Interpelacja w sprawie Projektu Technicznego Stałej Organizacji Ruchu dla ulicy Nowowiejskiej w Bezzreczu

Po zapoznaniu się z Projektem Technicznym Stałej Organizacji Ruchu dla ulicy Nowowiejskiej w Bezzreczu, wersja Marzec 2021 r., pragnę zwrócić uwagę na zauważone mankamenty na odcinku od posesji Nowowiejska 8 do skrzyżowania z ul. Nowoleśną, które mają niekorzystny wpływ na bezpieczeństwo pieszych oraz na pogorszenie warunków i bezpieczeństwo ruchu drogowego.

Kolorem brązowym zaznaczono miejsca na pojemniki z odpadami

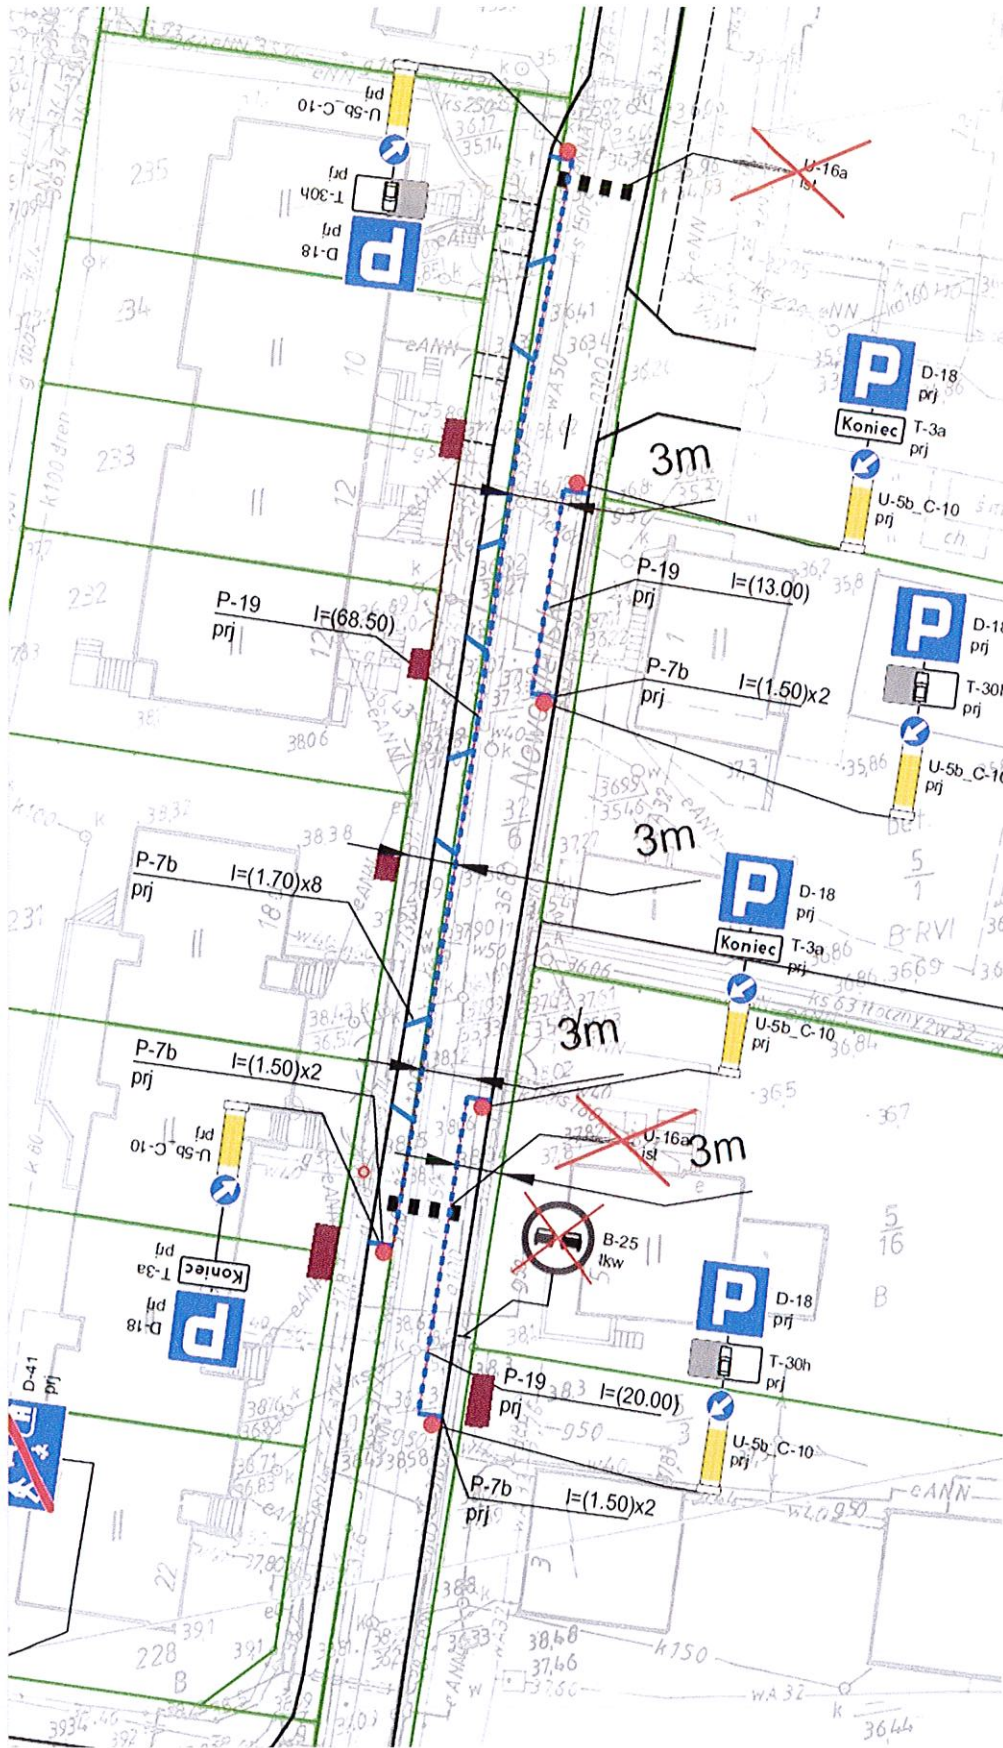
5. W pięciu miejscach przedstawionych na załączonej mapie, usytuowanie parkingów blokuje bezpośredni dostęp do pojemników z odpadami, co stanowi utrudnienie w ich opróżnianiu i jednocześnie narażanie parkujących pojazdów na uszkodzenie.
